设计变更通知单

发送单位	江苏嘉琪发化工有限公司			变更专业	建筑
工程名称	江苏嘉琪发化工有限公司年产12万吨聚苯乙烯项目			工程号	E23083
设计项目 (或文件名称)	总图	子项号	00	原图号	E23083-C-00-GL
变更原因	<input type="checkbox"/> 设计原因 <input checked="" type="checkbox"/> 设计改进 <input type="checkbox"/> 标准更新 <input checked="" type="checkbox"/> 业主原因

编号：E23083-00-GL-DCN-01

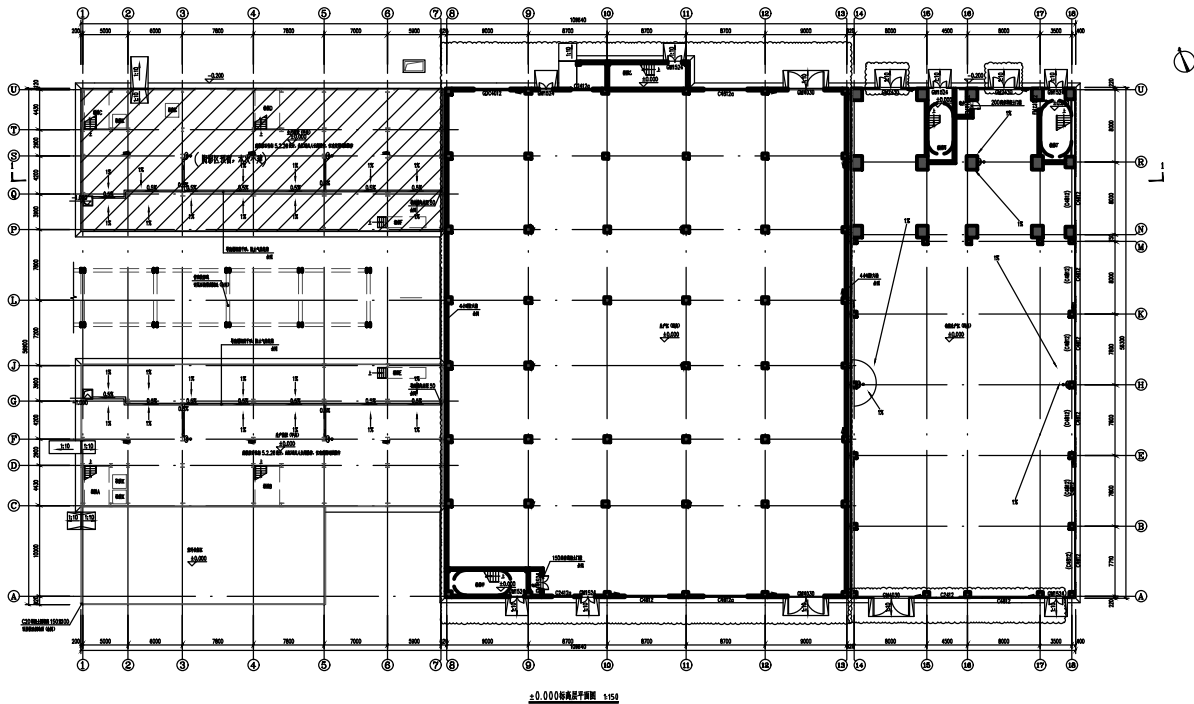
- 1、修改厂区南侧开口大小；
- 2、增加天然气调压柜；
- 3、增加废气处理设备、增加RTO设备和废气在线监测设备；
- 4、补充废水处理设备，补充污水在线监测站；
- 5、修改厂前区二道门布置；
- 6、增加管廊到控制室。

编号：E23083-11a-AR-DCN-02

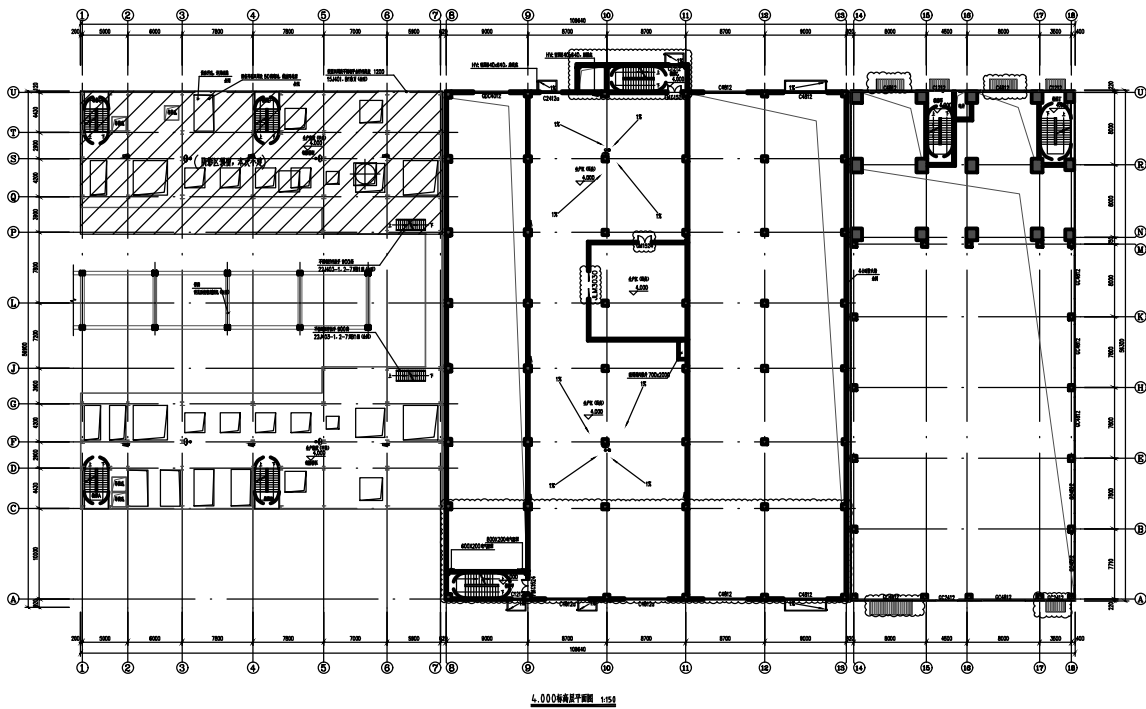
- 1、施工图审查过程，修改平面布局和立面门窗尺寸定位；
- 2、根据业主要求，修改外立面材质颜色。

编号：E23083-11a-AR-DCN-03

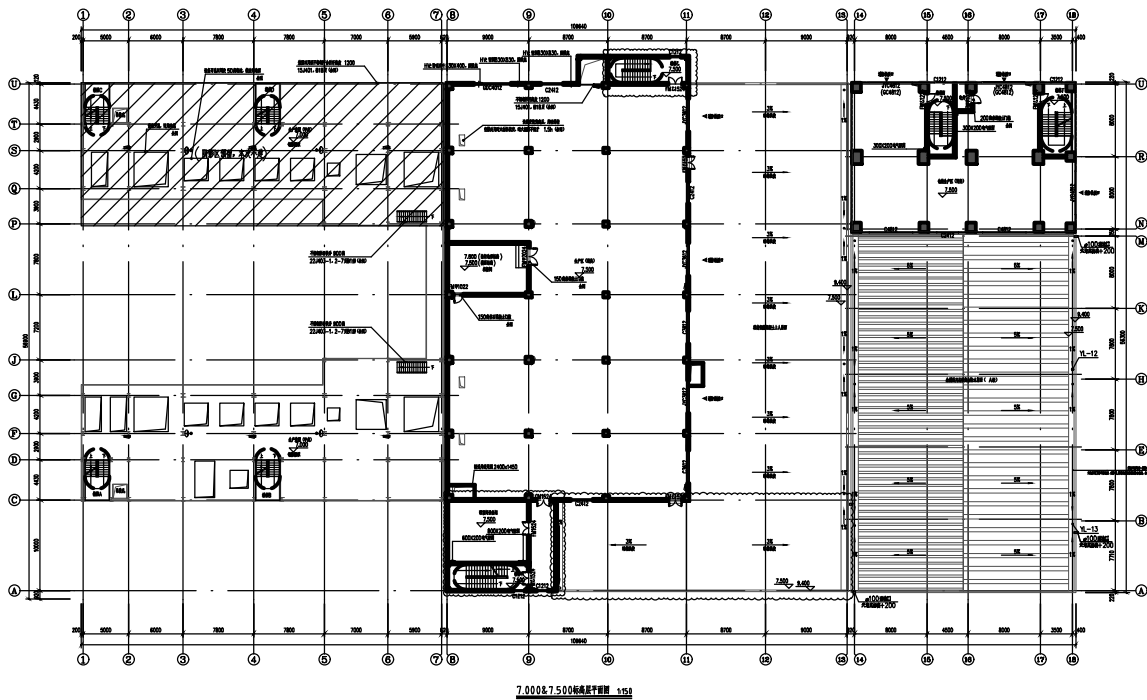
- 1、施工图审查过程，修改平面布局和立面门窗尺寸定位；
- 2、根据业主要求，修改外立面材质颜色。

编号：E23083-11a-AR-DCN-04

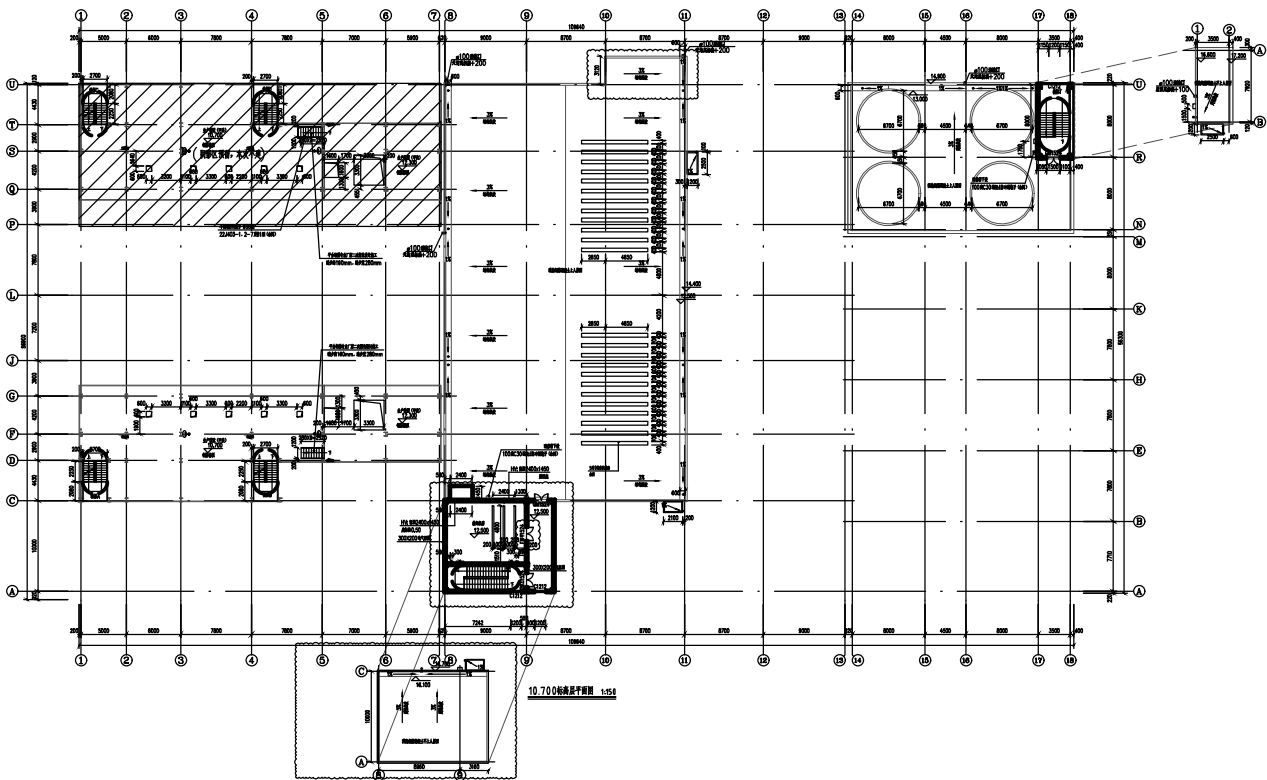
- 1、施工图审查过程，修改平面布局和立面门窗尺寸定位；
- 2、根据业主要求，修改外立面材质颜色。

编号：E23083-11a-AR-DCN-05

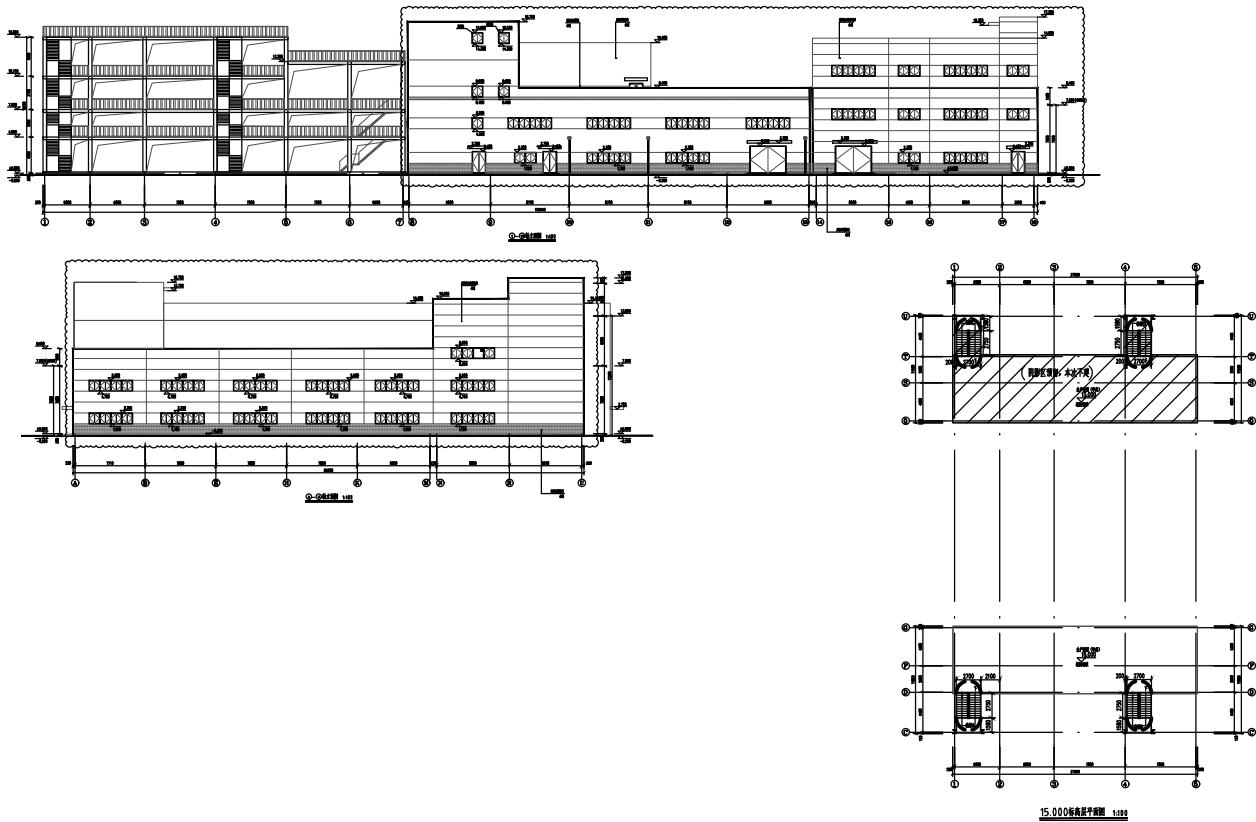
- 1、施工图审查过程，修改平面布局和立面门窗尺寸定位；
- 2、根据业主要求，修改外立面材质颜色。

编号：E23083-11a-AR-DCN-06

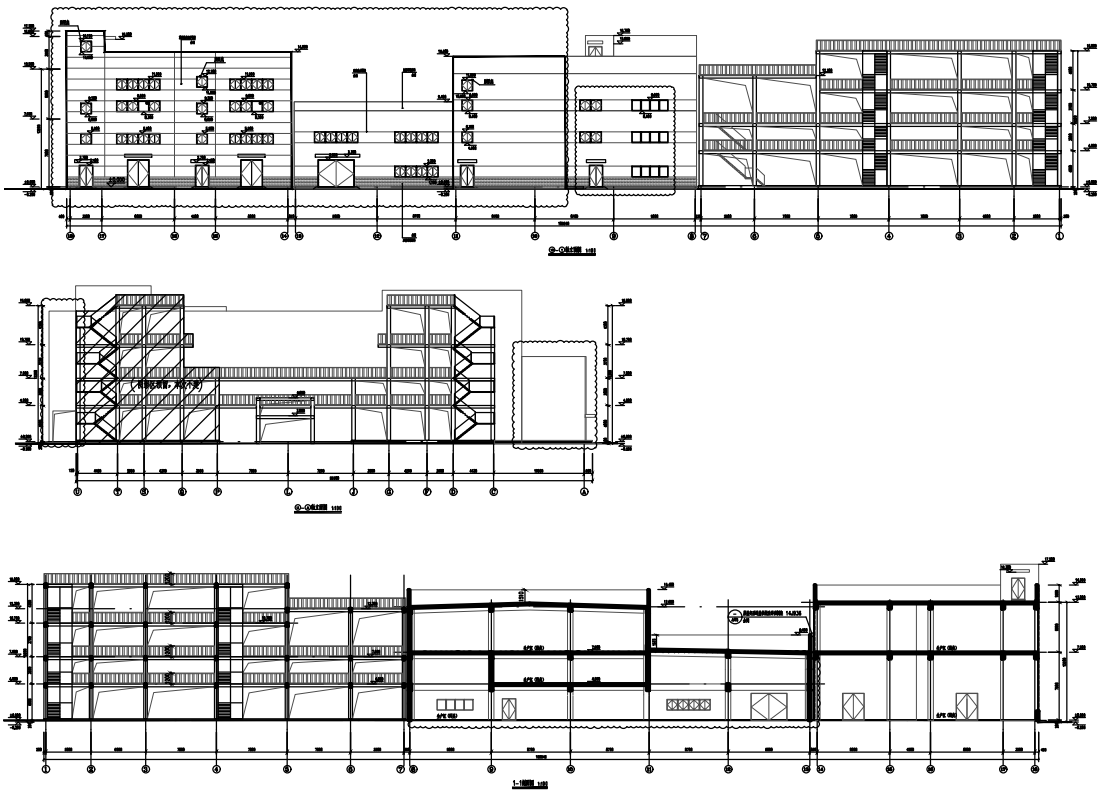
- 1、施工图审查过程，修改平面布局和立面门窗尺寸定位；
- 2、根据业主要求，修改外立面材质颜色。

编号：E23083-12-AR-DCN-01

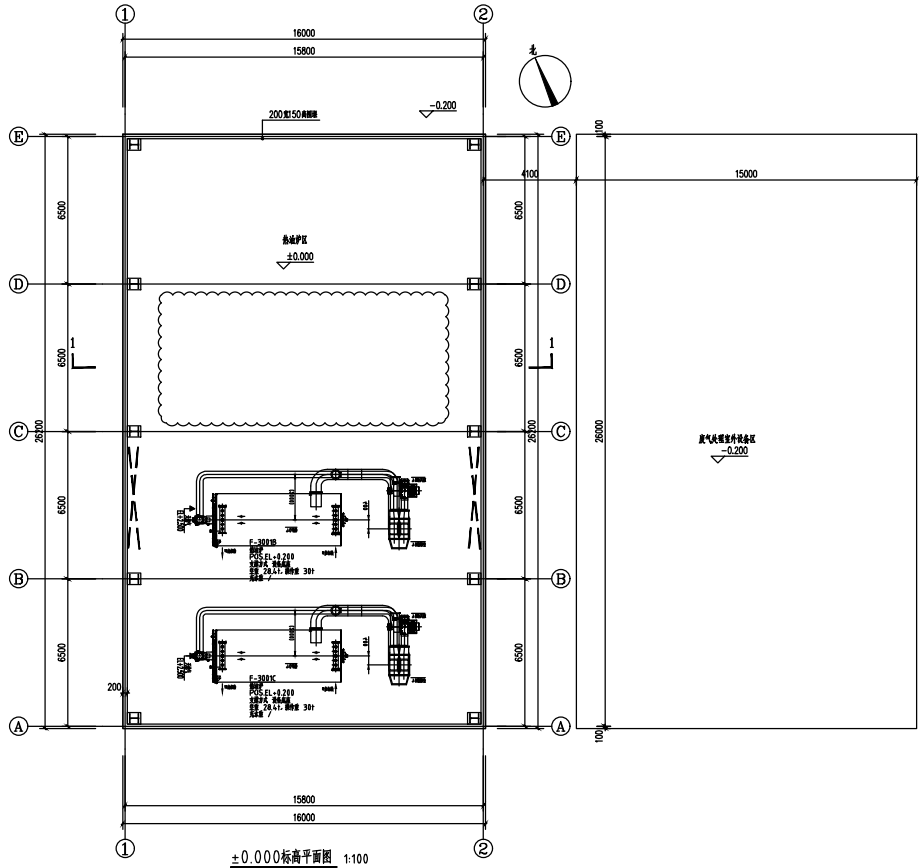
1、根据业主要求，本期规划3台导热油设备改为2台；

编号：E23083-21a-AR-DCN-01

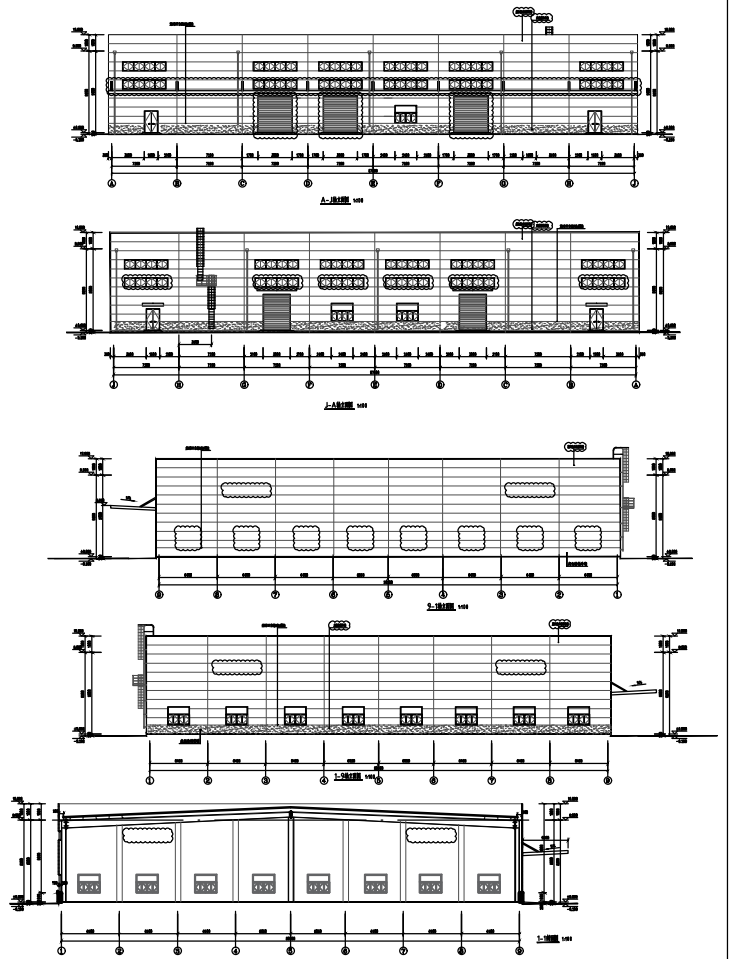
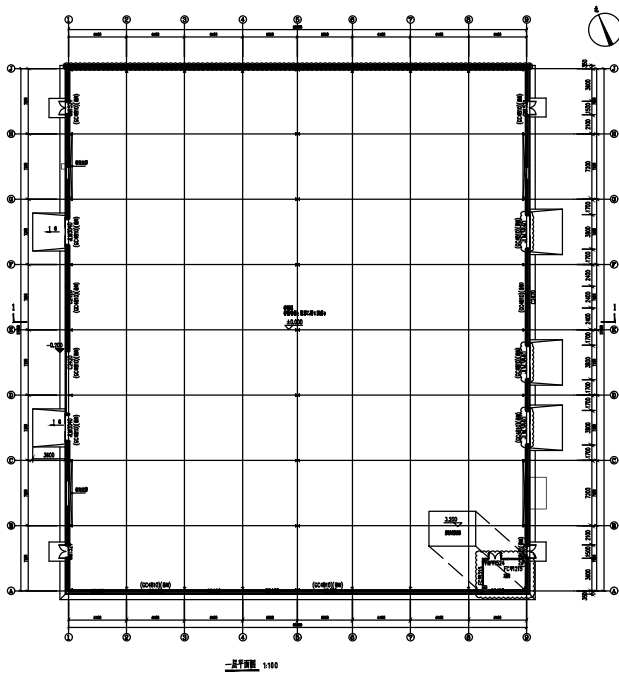
- 1、施工图审查过程，修改立面门窗尺寸定位；
- 2、根据业主要求，8-9(A-B轴)增加工具间；
- 3、根据业主要求，修改外立面颜色；

编号：E23083-23-AR-DCN-01

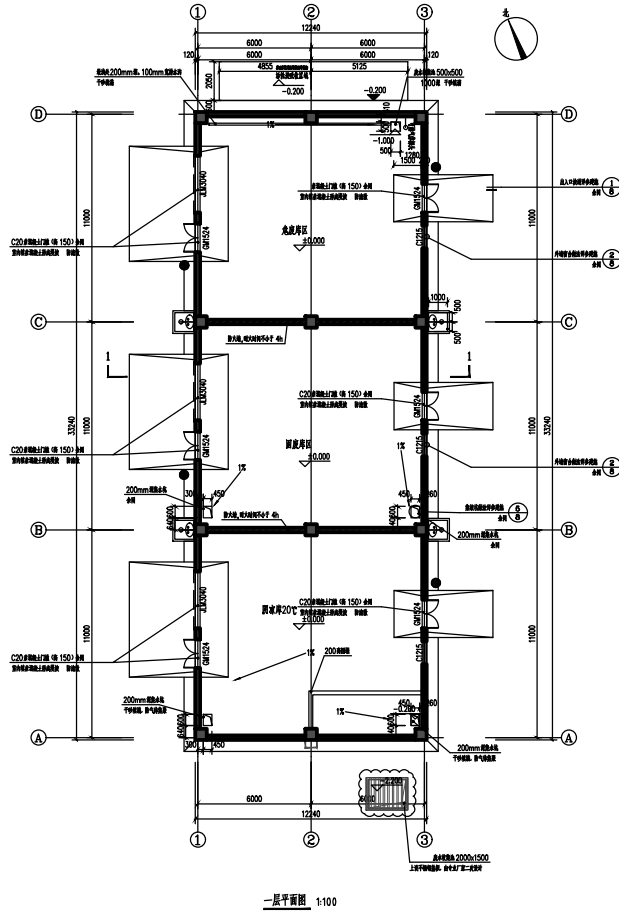
1、根据业主要求，修改室外废水池位置。

编号：E23083-31-AR-DCN-01

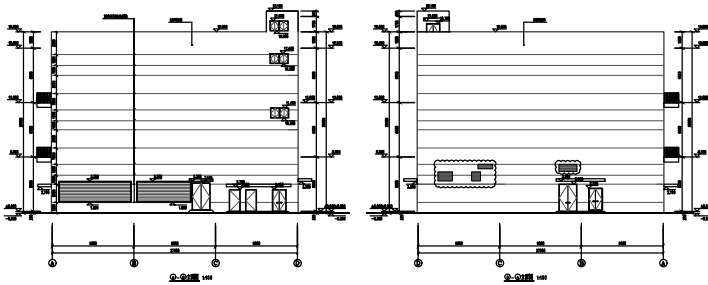
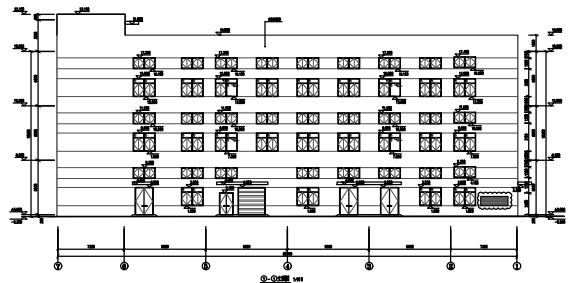
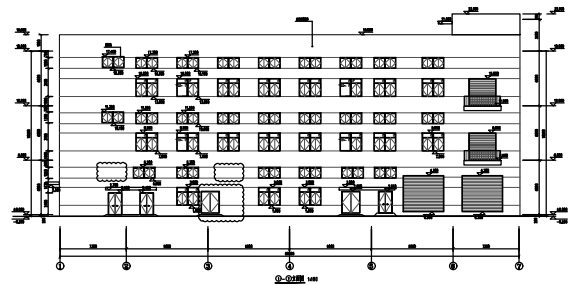
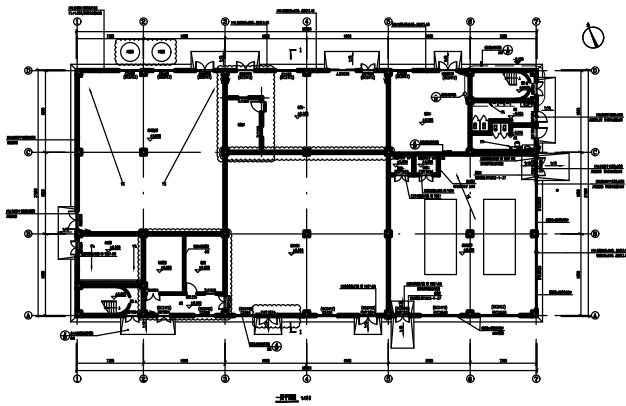
- 1、施工图深化过程，立面增加百叶窗；
- 2、根据业主要求，一层增加高压配电室面积，增加机修间二、值班室；
- 3、根据业主要求，北侧室外增加2个工艺储罐。

编号：E23083-41-AR-DCN-01

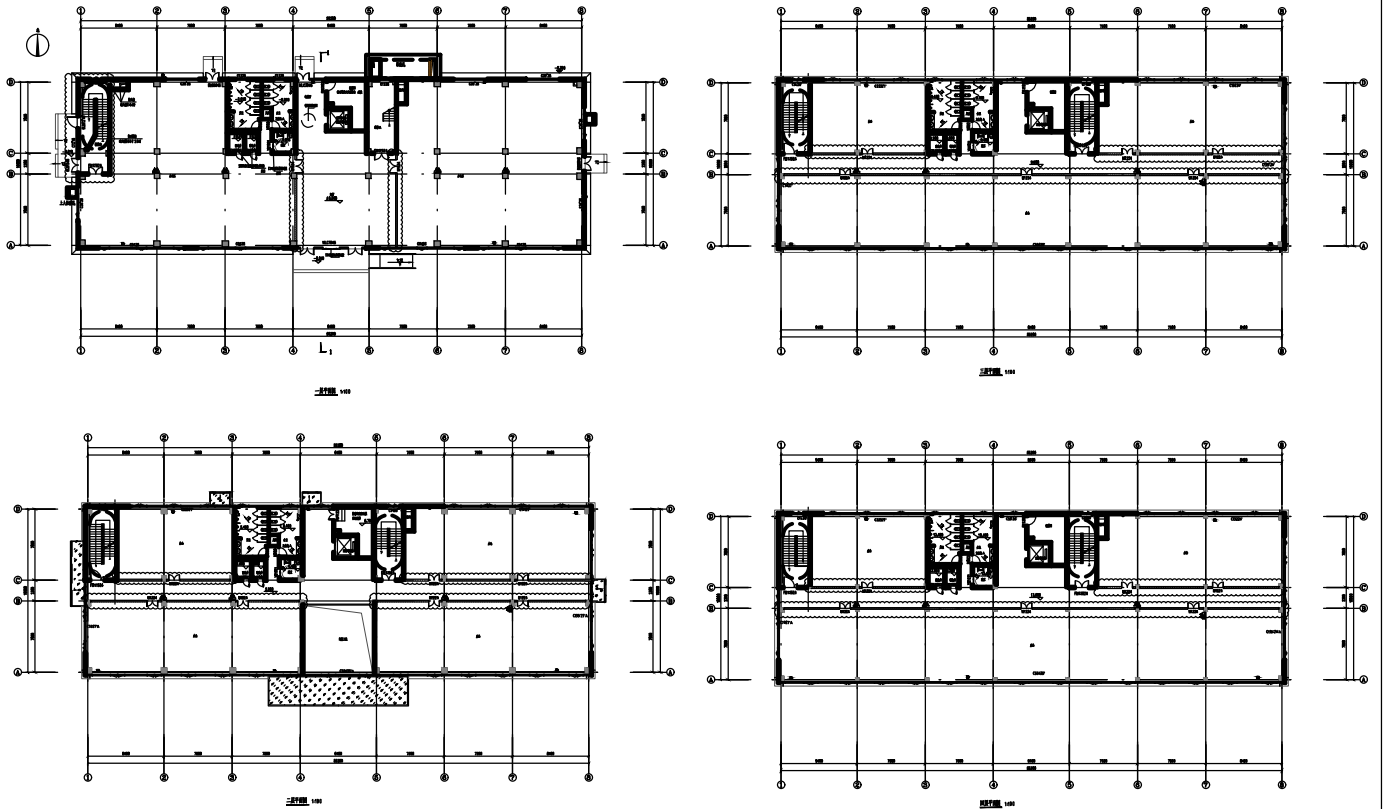
- 1、根据业主要求，各层调整轻质隔断；
- 2、根据业主要求，修改外立面造型：取消金属管、GRC造型板等构件，修改外立面颜色。

编号：E23083-41-AR-DCN-02

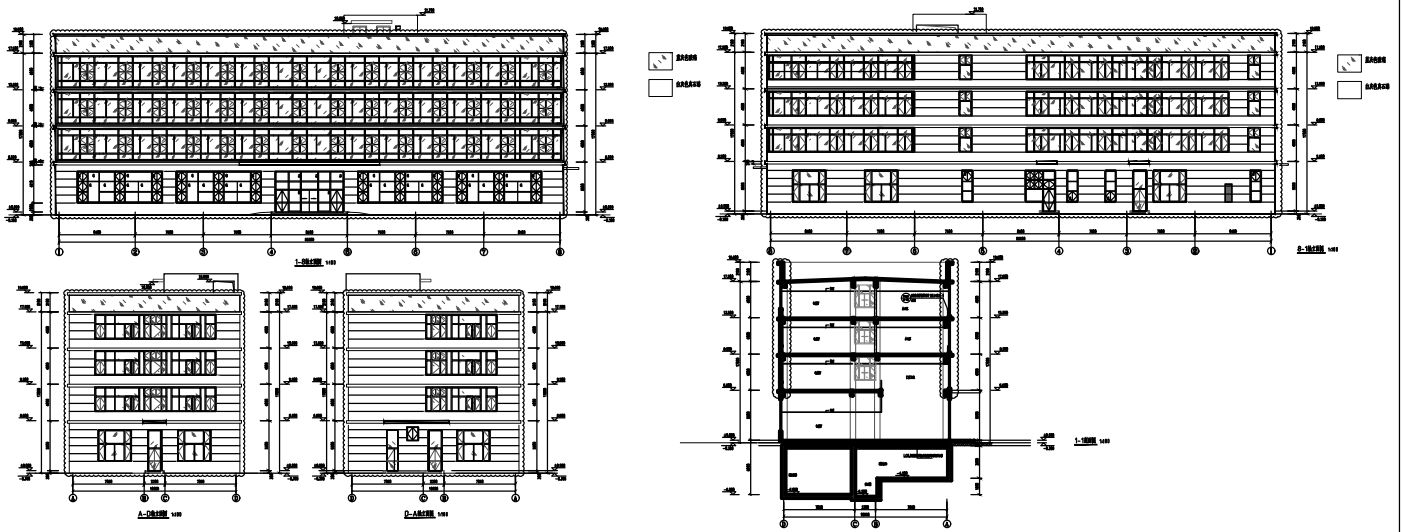
- 1、根据业主要求，各层删除轻质隔断；
- 2、根据业主要求，修改外立面造型：取消金属管、GRC造型板等构件，修改外立面颜色。

编号：E23083-42-AR-DCN-01

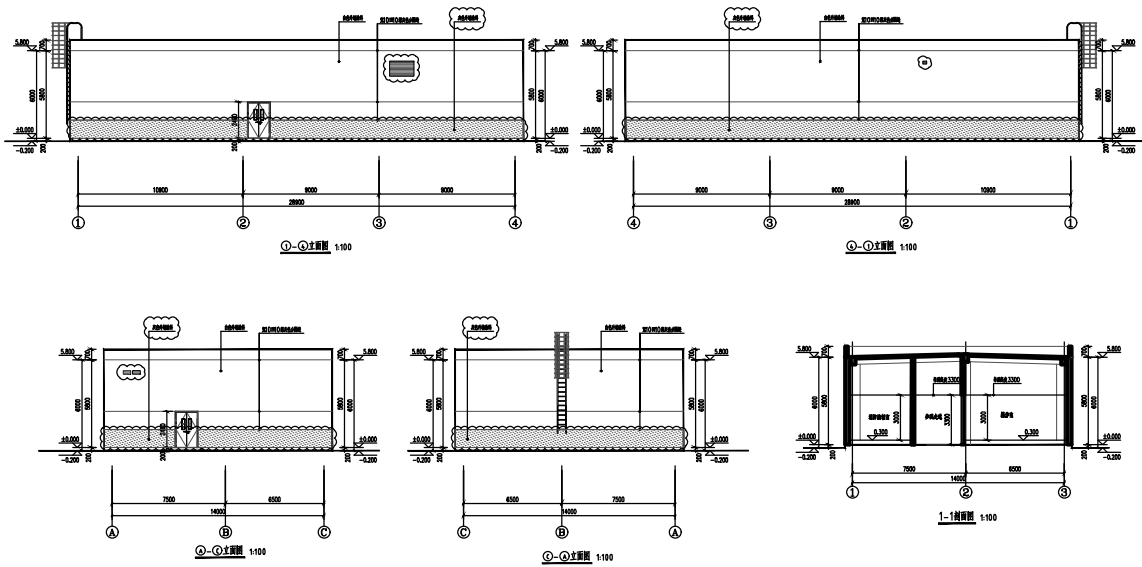
- 1、施工图深化过程，补充立面百叶窗；
- 2、根据业主要求，修改外立面颜色。
